Posouzení variant „J“ a „Ss“ severozápadního segmentu SOKP

Stupeň dokumentace: Studie

Mott MacDonald Praha, spol. s r.o.

- 2. **OPONENTNÍ POSUDEK KONTROLNÍHO PROPOČTU**
 - 2.1 Komentář
 - 2.2 Odhad nákladů – varianta „Ss“
 - 2.3 Odhad nákladů – varianta „J“
 - 2.4 Závěr

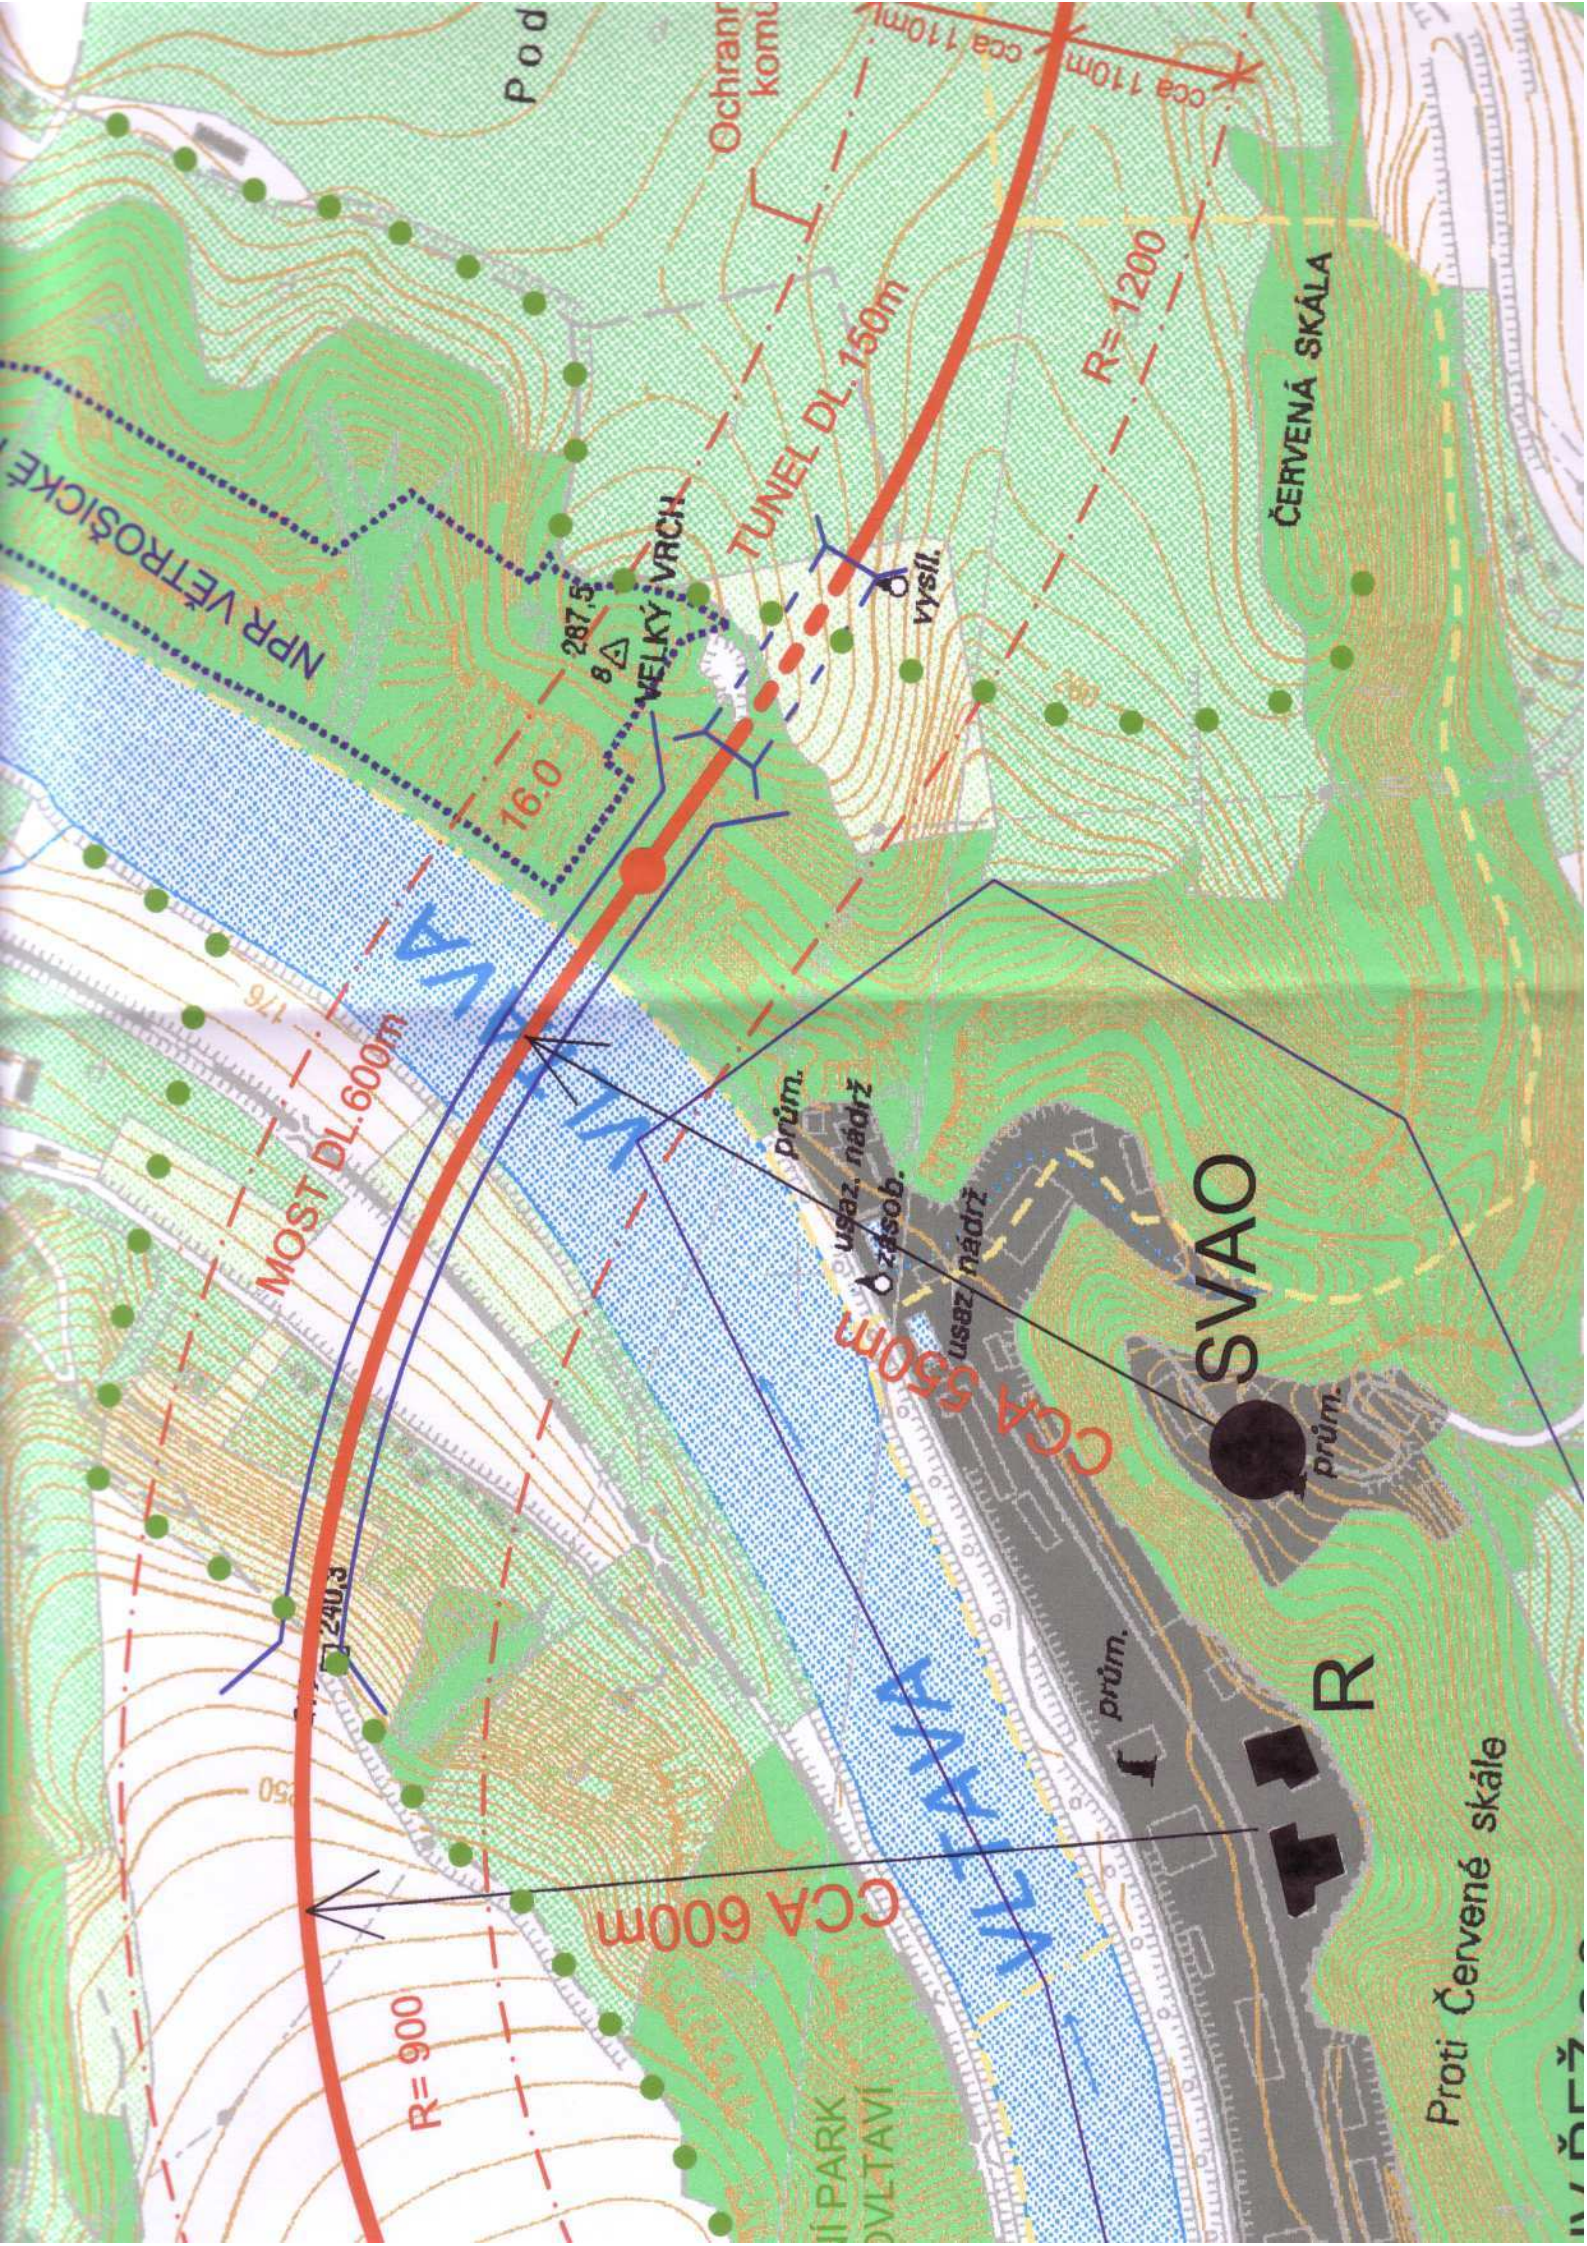
K tomuto došlo vlivem necitlivého návrhu varianty „Ss“ v době posuzování EIA. Po podrobném prověření skutečných hranic „ÚJV ŘEŽ a.s.“ a hranic Větrušické rokle navrhl MMD-Pha trasu, která se fyzicky nedotýká areálu „ÚJV ŘEŽ a.s.“ a rovněž se nedotýká chráněného území NPR Větrušické rokle. Jediný střet je ochranné pásmo „SOKP“ s ochranným pásmem „ÚJV ŘEŽ“ v prostoru nad vodní hladinou řeky Vltavy, která je veřejnou cestou pro lodní dopravu. Tato změna – zmenšení ochranného pásma je možná ze strany „ÚJV ŘEŽ“. (Viz dopis č.j. 20608/3.2./2805 z 29.9.2005)

Stavba „SOKP“ tedy nezasahuje ochranným pásmem do pozemků „ÚJV ŘEŽ a.s.“ a tedy je nutno předložit průkaz podmiňujícího kritéria, že výstavba a provoz dopravní komunikace nepříznivě neovlivní jadernou bezpečnost, radiační ochranu, fyzickou ochranu a havarijní připravenost.

Pokud se týká „NPR Větrušická rokle“ trasa „SOKP“ se této lokality nedotýká fyzicky a rovněž dočasný zábor při výstavbě je mimo přírodní rezervaci. Do lokality NPR Větrušická rokle zasahuje pouze ochranné pásmo silnice v šířce cca do 70 m na délku 200 m.

„SOKP“ kříží přírodní park DOLNÍ POVLTAVÍ mostním objektem délky 600 m výšky cca 70 m a ekotunelem dl. 150m.
